PRODUKT	AVD.	GRUPP
P	3	34
BETR.		NR
Misständning B27		5
		DATUM
		Febr 77

Service meddelande

Tändledning

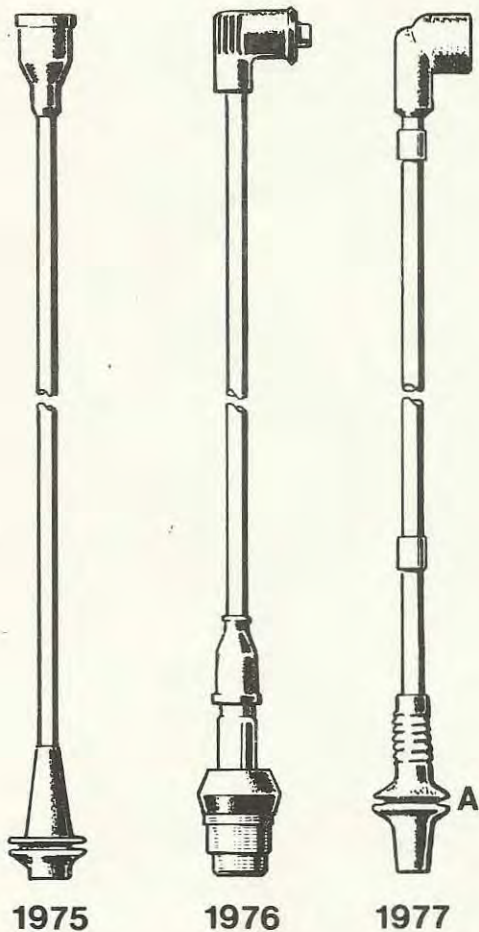
Med anledning av att misständning kan förekomma under vissa betingelser, har ett nytt utförande på tändledningar och skyddsgummitätningar införts på 1977-års modell.

Tändledningarna är av motståndstyp med rostfria anslutningar. De nya ledningssatserna är radioavstörda och kan ersätta samtliga tidigare utföranden. (Endast det nya utförandet kommer att finnas som reservdel).

Skyddsgummitätningarna är tillverkade av silikongummi och sluter tätt omkring tändstiftsisolatorn för att förhindra överslag.

OBS! Silikongummi är ömtåligare än de gummisorter som har använts tidigare. Man får därför inte använda vassa redskap som kan riva sönder eller punktera tätningarna. Om tätningarna är trasiga kommer deras isolerade effekt att nedsättas.

Blås därför alltid ren tändstiftsbrunnarna efter motortvätt med tryckluft. Renblåsning bör även utföras vid leveransservicen påagnar som stått lagrade en längre tid.

Var försiktig när tändstiftskabelskorna skall lossas, de måste dras i tändstiftens längdriktning. Sneddragning ger låsningseffekt och kabelskon kan gå sönder.
